监理工作联系单

工程名称：平邑中阳郑城 50 兆瓦太阳能光伏并网电站项目（一期工程）

编号：JXM6—015

事由：关于光伏组件在卸车、运输及安装过程中存在的问题：

组件安装过程中造成的划伤
2018.6.12

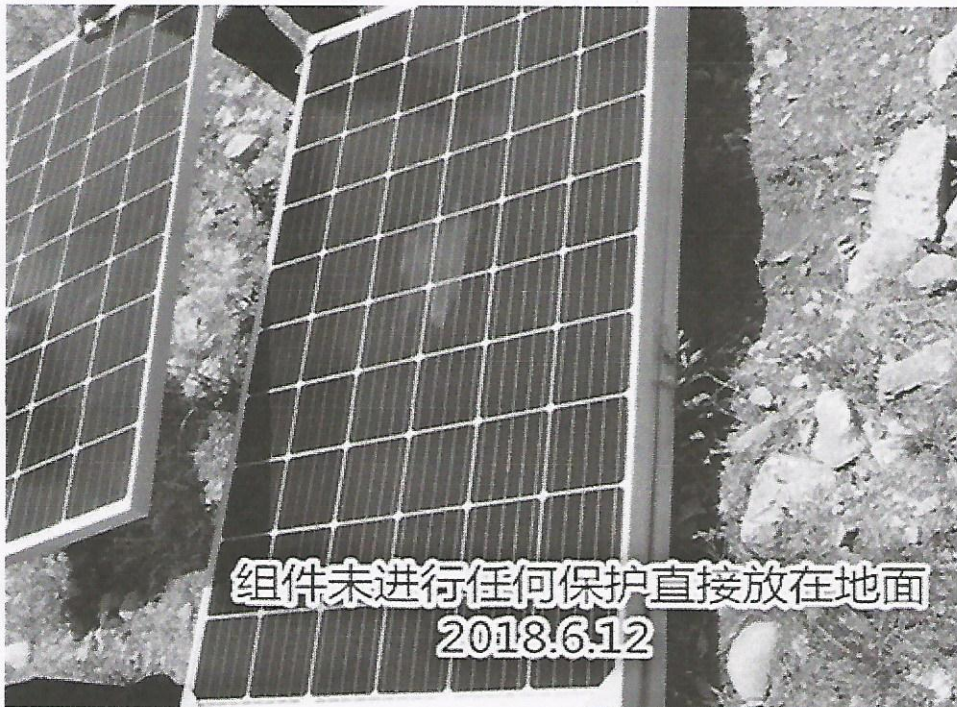
目前，光伏区组件安装已全面展开，结合近两天的现场施工情况，对存在的问题进行了梳理，主要表现在以下几个方面：（1）组件在卸车过程中，由于叉车驾驶失误，造成组件被叉车撞坏；（2）现场施工人员在散料搬运过程中，直接将组件摆放到地面上，极易造成组件电池片隐裂及背板划伤；（3）在组件安装过程中多次发现组件背板划伤现象，严重影响组件的使用寿命；（4）施工现场没有及时更换背板划伤的组件。

针对以上存在的问题，要求你项目部加强施工现场的巡视力度，做好施工现场的技术交底，有效地指导、监督现场施工，及时发现问题，解决问题。如发现组件背板划伤及损坏，应需及时更换，务必保证施工质量。同时严格按照业主下发的 PYZY01-012 工作联系单执行。
